「原子力発電所の環境放射能測定結果」における空間線量率の変動グラフの訂正について

平成27年 4月10日
東京電力(株)
福島第二原子力発電所

(例)平成26年度第2四半期の福島第二原子力発電所MP-1

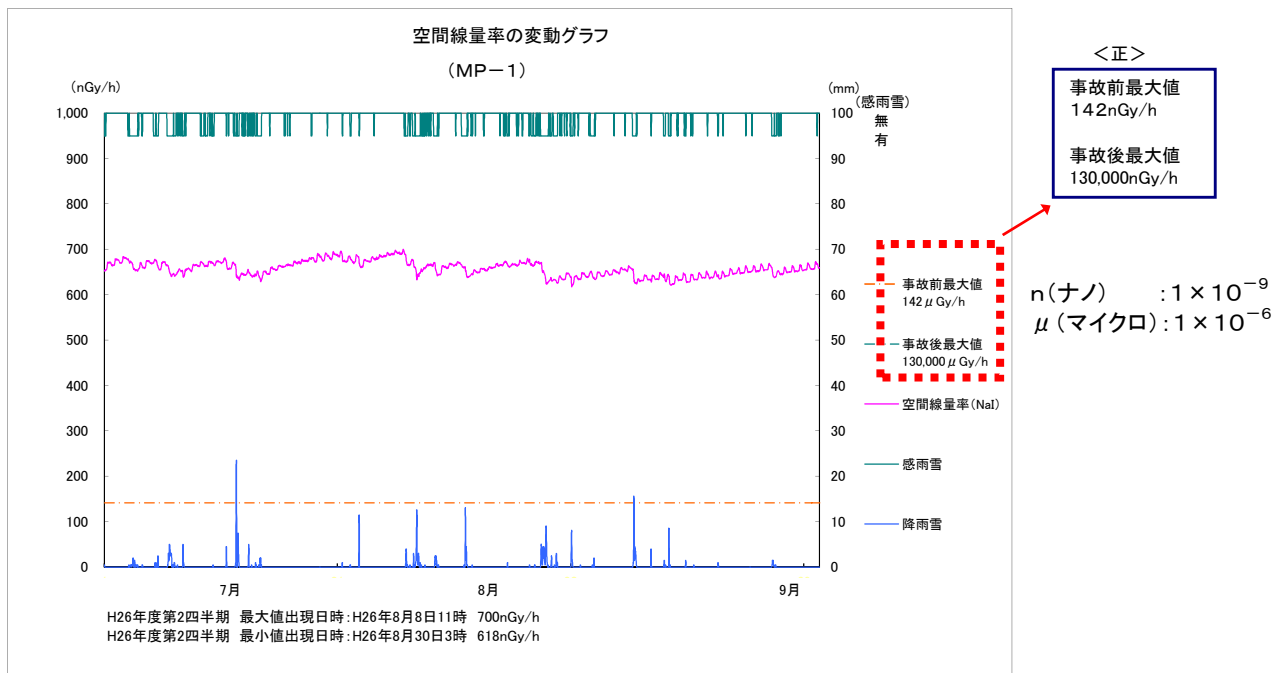
福島第二原子力発電所のモニタリングポストの指示値を示した「空間線量率の変動グラフ(MP-1～MP-7)」におきまして、凡例に記載した単位の接頭語を、「n」とするべきところ「 μ 」としていました。但し、グラフのプロットに誤りはありません。

原子力発電所の環境放射能測定結果(平成26年度第2四半期) 46ページにつきまして、正誤表を次項に示します。

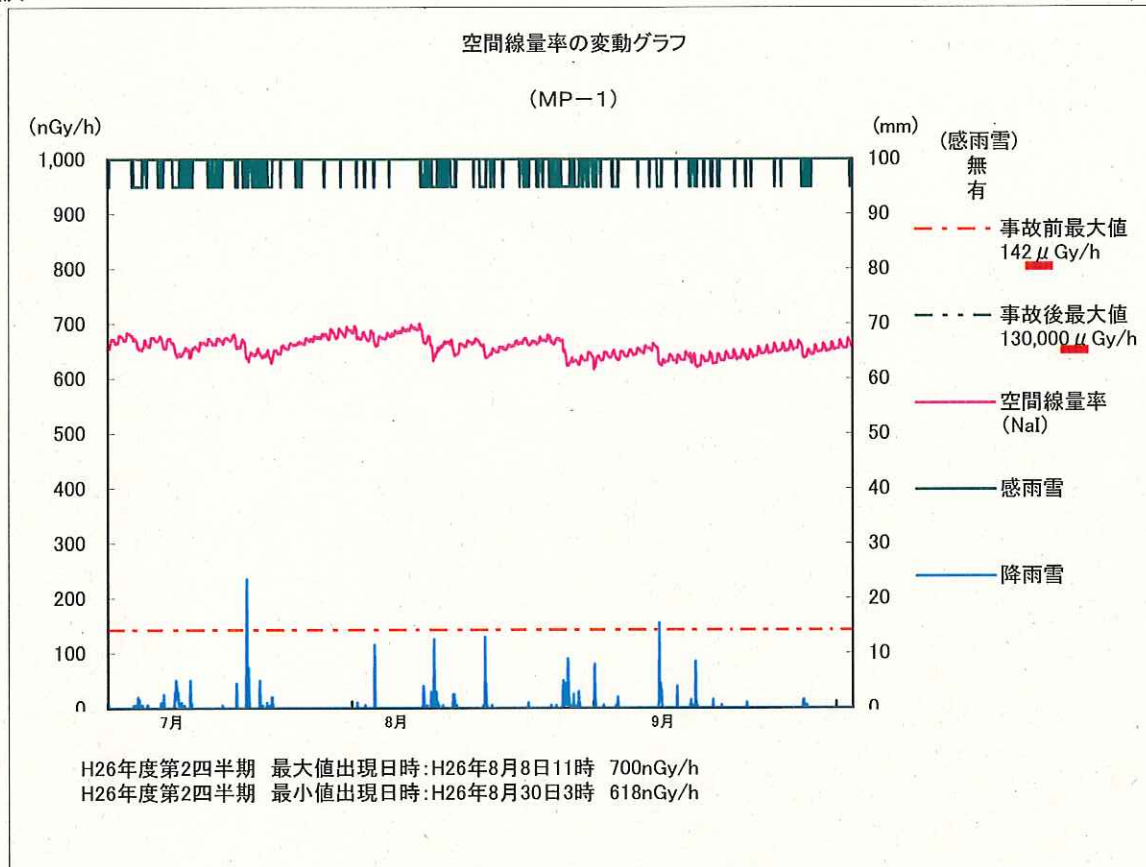
他のページにつきましても、訂正箇所は同じであることから、正誤表の添付は省略させていただきます。
